**AVIS RELATIF A LA PROTECTION
CONTRE LES EVENTUELS EFFETS NOCIFS ET NUISANCES
PROVOQUES PAR LES RAYONNEMENTS NON IONISANTS
GENERES PAR DES ANTENNES EMETTRICES STATIONNAIRES**

Commune : DOUR - Exploitant : PROXIMUS

Référence exploitant : 65DOC_01

Rapport n° 1798 / 2023

Figure 1 : Vue en plan des lieux de séjour et des points de contrôle

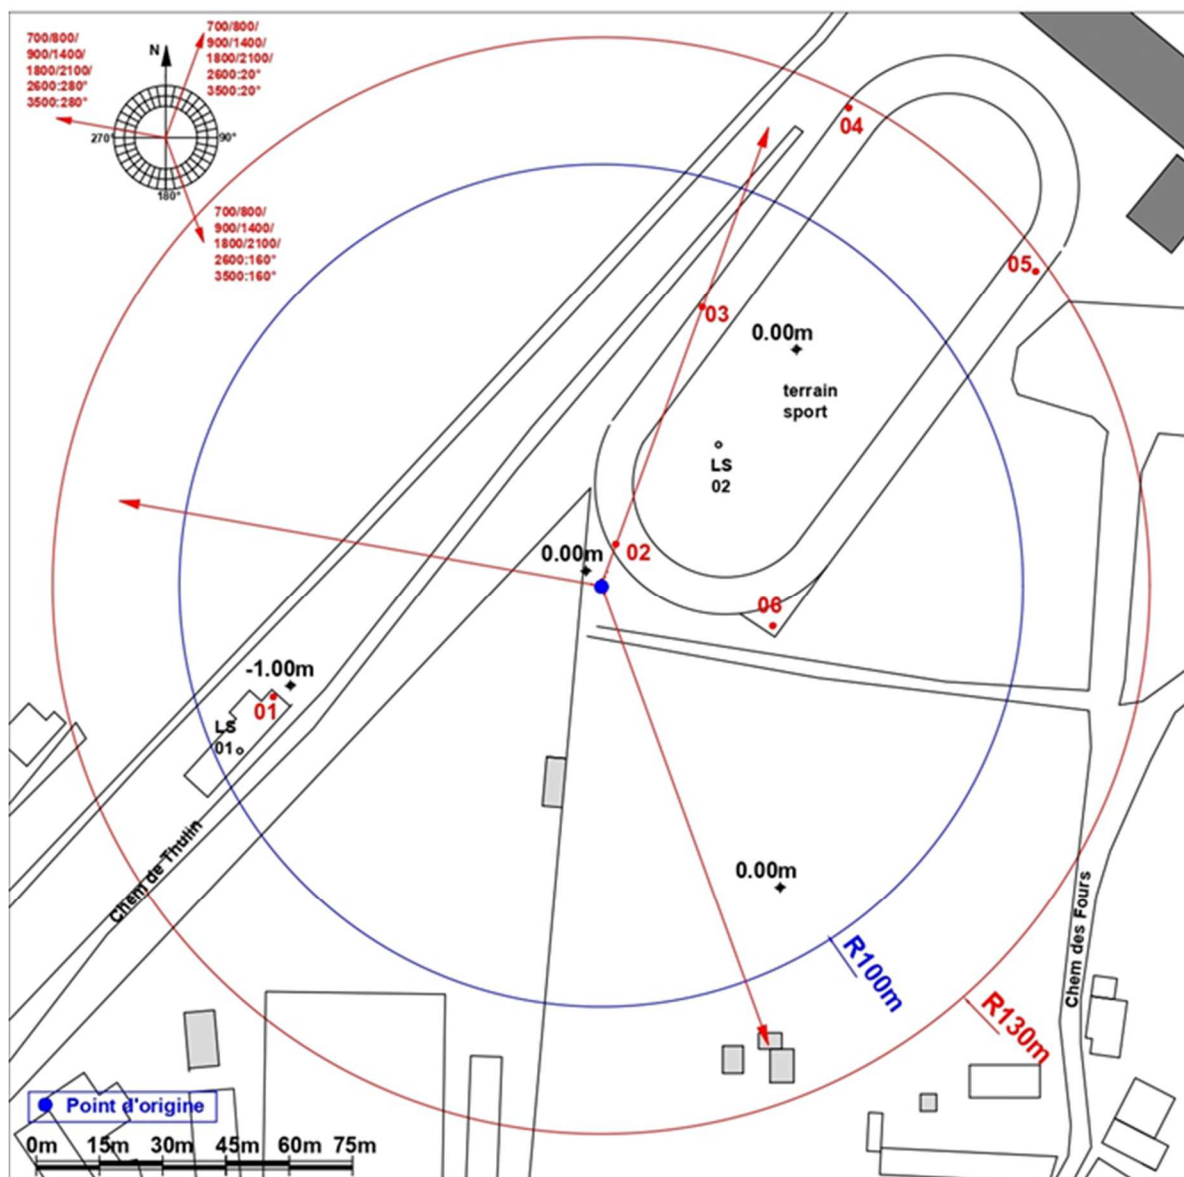
- le numéro du point de contrôle repris sur un des plans de la figure 1;
- le numéro du LS dans lequel se trouve le point de contrôle de la 1^{ère} colonne ;
- l'atténuation d'obstacle prise en compte pour le calcul de l'indice d'exposition dans le LS ;
- le résultat du calcul de l'indice d'exposition.

N° point de contrôle	LS	Atténuation (dB)	Indice d'exposition relatif à la limite par installation IE_i
4	LS02	0,0	0,213
5	LS02	0,0	0,102
3	LS02	0,0	0,021
2	LS02	0,0	0,015
1	LS01	3,0	0,011
6	LS02	0,0	0,009

Figure 2 : Vue en plan des installations d'antennes dans un rayon de 300 mètres autour de l'installation faisant l'objet de la demande d'avis

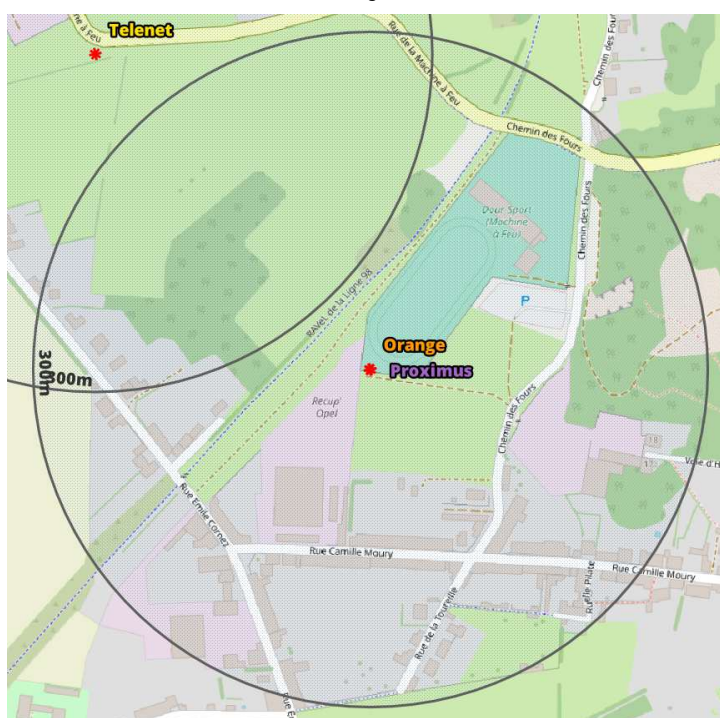
Compte tenu du nombre d'installations localisées dans la figure 2, il apparaît que l'intensité du rayonnement électromagnétique généré, dans les lieux de séjour situés à proximité de l'installation référencée dans le paragraphe 2, par l'ensemble des antennes émettrices stationnaires de l'ensemble des exploitants du même site d'antennes émettrices stationnaires respecte la limite fixée à l'article 4, § 2 du décret.
